Subject: Muistutus 871/2024

Muistutus asiaan numero 871 / 2024

Subject: Suunnitelma 871/2024 - Kommentit suunnitelmaan Niemen Satama-alueesta Headland musiikkifestivaalin näkökulmasta
Sent: 8.10.2024, 15.50.08
From: [REDACTED]
To: Kirjaamo_Lahti
Attachments: [REDACTED]
[Headland 2024 ilmakuva.jpg](#)

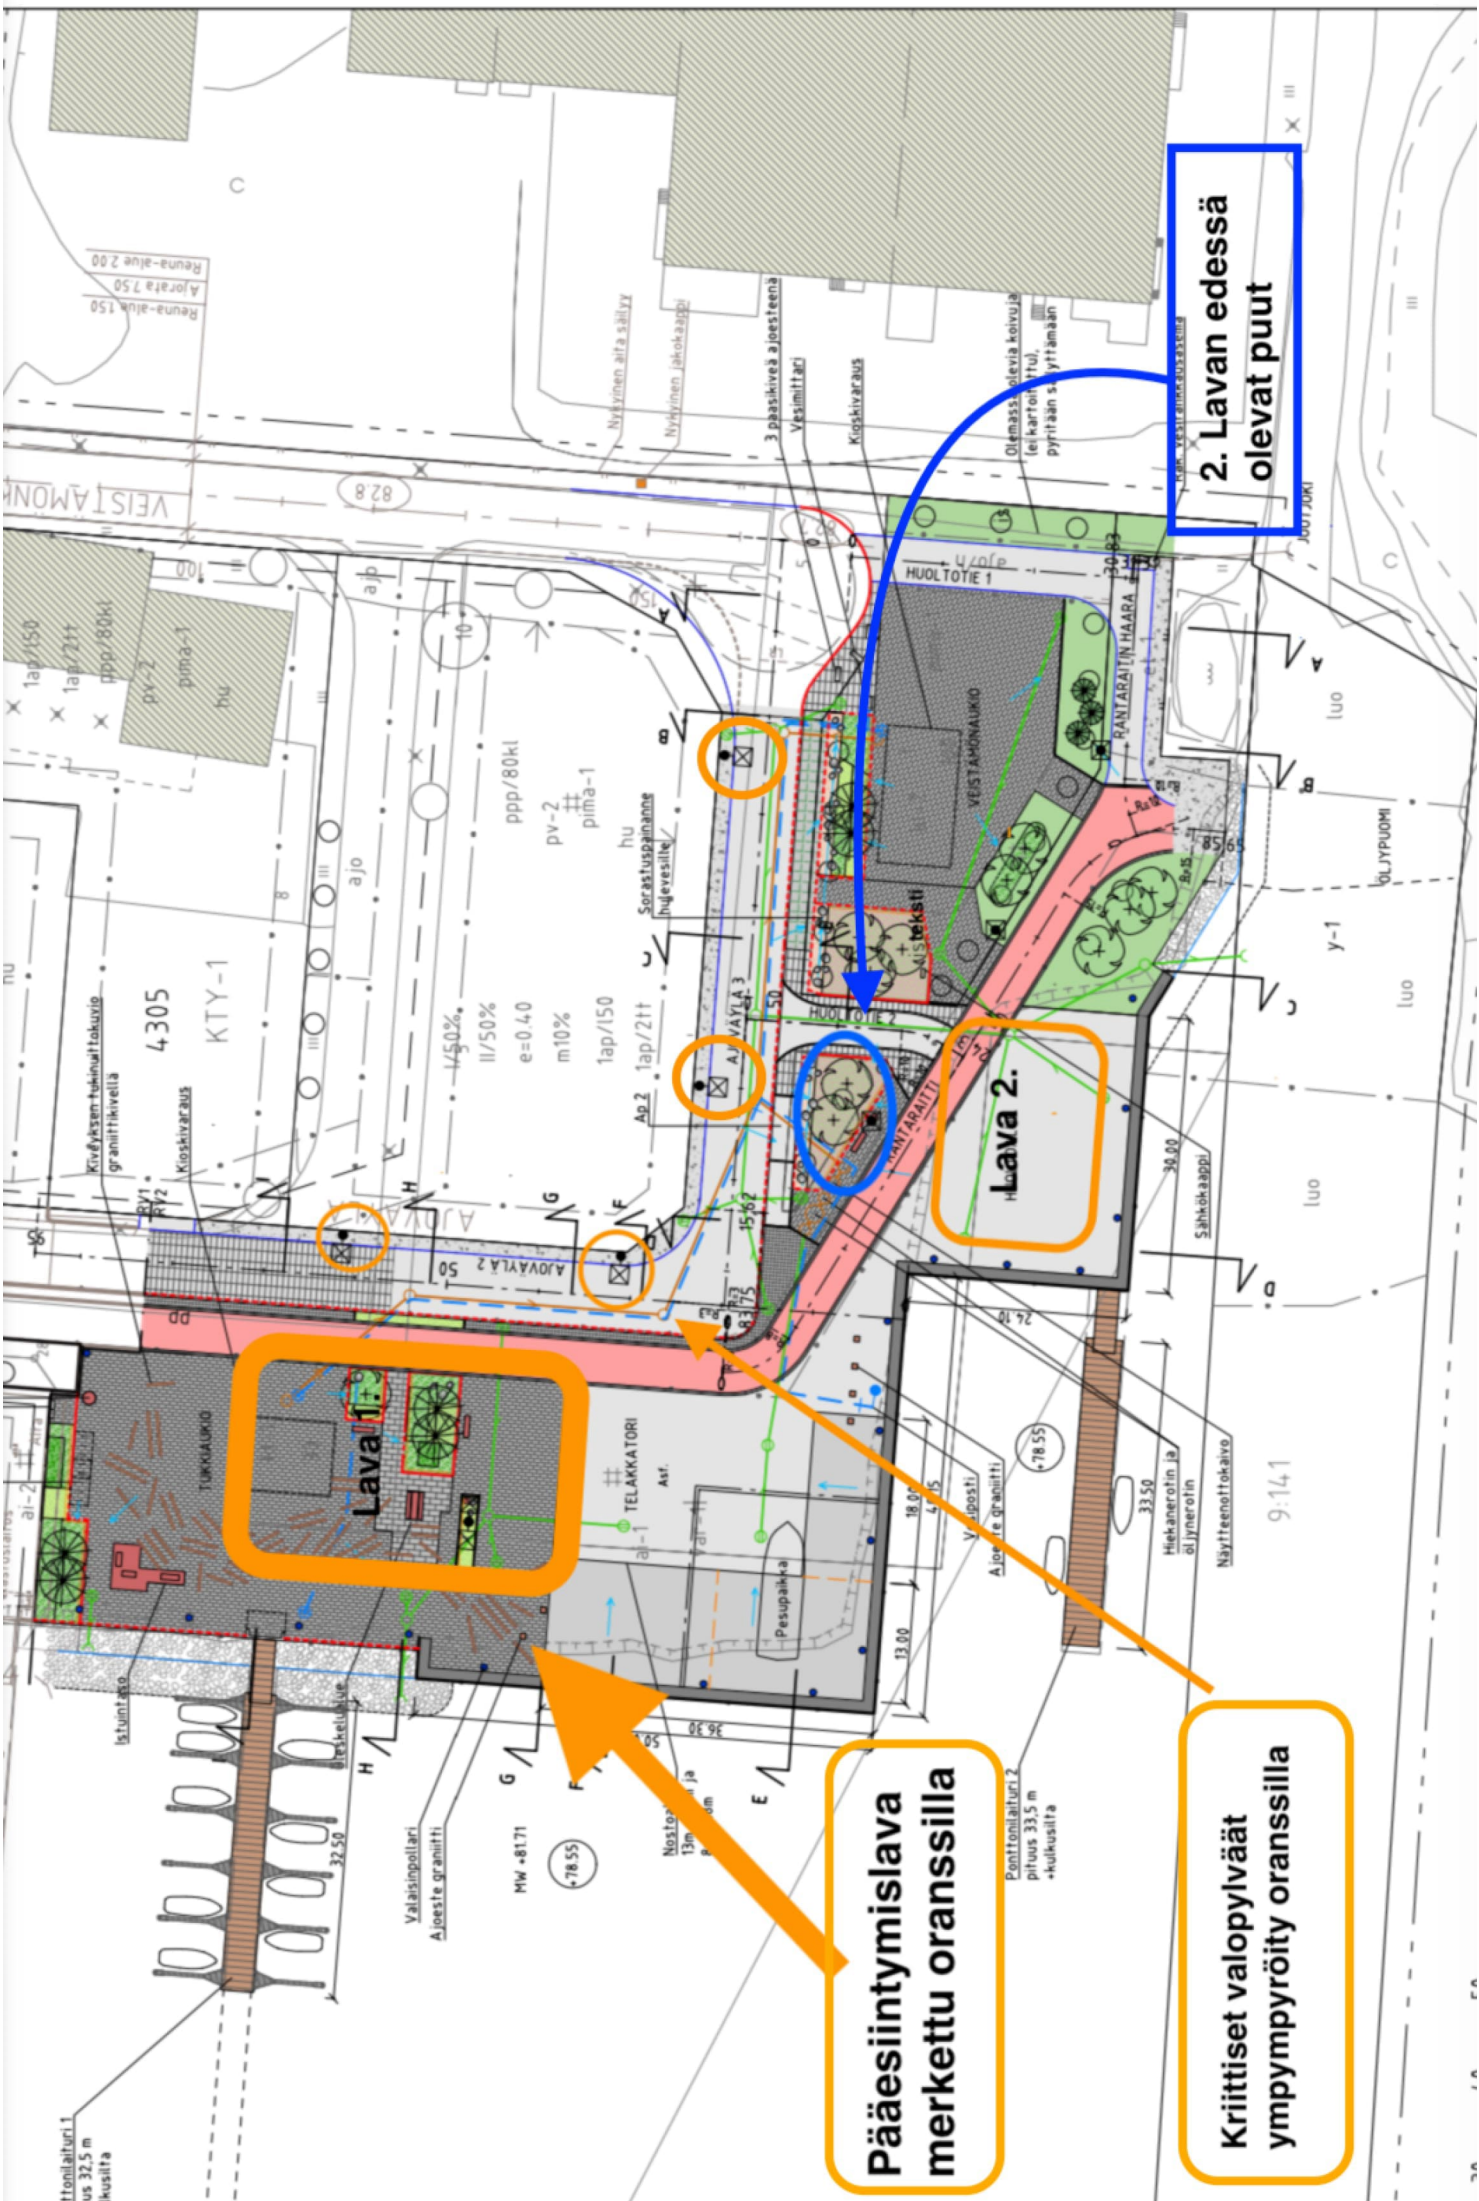
Tukkiaukio on logistisesti ainoa alue, johon on mahdollista sijoittaa musiikkitapahtuman pääesiintymislava sen koon ja tarvittan logistiikan näkökulmasta. Tukkiaukio on ainoa alue, jossa lava saadaan sijoitettua niin että se palvelee 5000 päistä yleisöä ja johon on mahdollista säilyttää ajoreitti logistiikkaa varten (esiintyjät, tekniikka, virkavenelaiturin käyttö) tapahtuman aikana Veistämönkadun ollessa pois käytöstä tapahtuman yleisön saapumista varten. Esiintyjäryhmät etenkin isojen artistien osalta saapuvat yleensä yhdistelmäajoneuvoilla ja vaativan näin olleen reilusti tilaa lavan taakse / sivuun.

Tämän hetken suunnitelman mukaan Tukkiaukion keskelle on kaavoitettu kiinteitä rakennelmia, sekä istutuksia ja puita jotka estävät edellämämainitun esiintymislavan sijoittelun. Jotta ongelmaa ei syntyisi, voisivat ko. kiinteät pöytäpenkit ja istutukset, olla selkeästi lähempänä rantaa tai vaihtoehtoisesti siirrettävissä.

Myöskin mahdollinen rannan puoleinen kioskivaraus toteutuessaan, estää esiintymislavan sijoittamisen edellemainittuun paikkaan, sekä mahdollisesti estää näin ollen tapahtuman järjestämisen.

Ohessa merkattu kuvaan Headland musiikkifestivaalin näkökulmasta kriittinen alue esiintymislavan osalta, lisäksi liitteenä ilmakuva vuoden 2024 tapahtumasta, jossa esiintymislavan tarkka sijainti näkyy.

Toinen toive on että ajoväylille tulevat valotolpat olisivat helposti siirrettävissä, jotta esimerkiksi esiintymislavan välittömästi edessä oleva valopylväs olisi mahdollista poistaa tapahtuman ajalle.

Optimaalista olisi jos pylväiden runko olisi upotettu maahan niin, että yleisöalue saadaan pidettyä tasaisena, kun pylväs irroitetaan.

Huoltoalue mahdollistaisi toisen esiintymislavan uudelleen sijoittelun nykyisen veistämönaukion täyttyessä istutuksilla / puistoalueella. Ainoa haaste tulee kun välittömästi huoltoalueen ja ajoväylä 3 väliin istuteen puita. Puut blokkavat näköyhteyden lavalle yleisöalueelta. Jos tähän olisi mahdollista tehdä matalia / siirrettäviä istusrakenteita, tältäkin ongelmalta vältyttäisiin ja tapahtuma voitaisiin järjestää sen nykyisessä ja kasvavassa mittakaavassa.

2. Lavan edessä olevat puut

Pääsientymislava merkettu oranssilla

Kriittiset valopylväät ympympyröity oranssilla
